Dodatok č. 1 k Zmluve o dielo

č. 011/ZoD/2020/VO-18

Zmluvné strany uzavreli dňa 19.10.2020 Zmluvu o dielo č.011/ZoD/2020/VO - 18 („ďalej len zmluva“), predmetom ktorej je záväzok zhotoviteľa riadne vykonať dielo – stavbu s názvom: „Zvyšovanie bezpečnosti a dostupnosti sídiel v meste Levoča.“

SO 03 Priechod, Ul. Železničný riadok

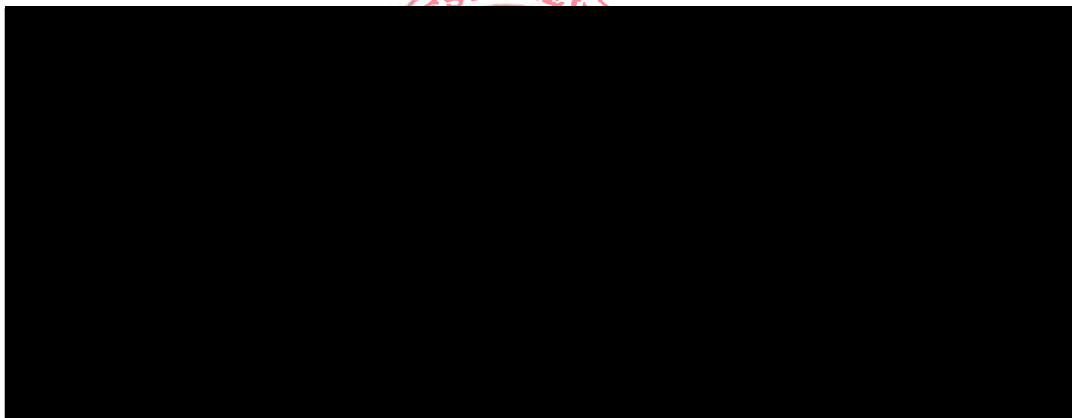
- bude ponížená výmera položky č. 36

- bude ponížená výmera položky č. 36
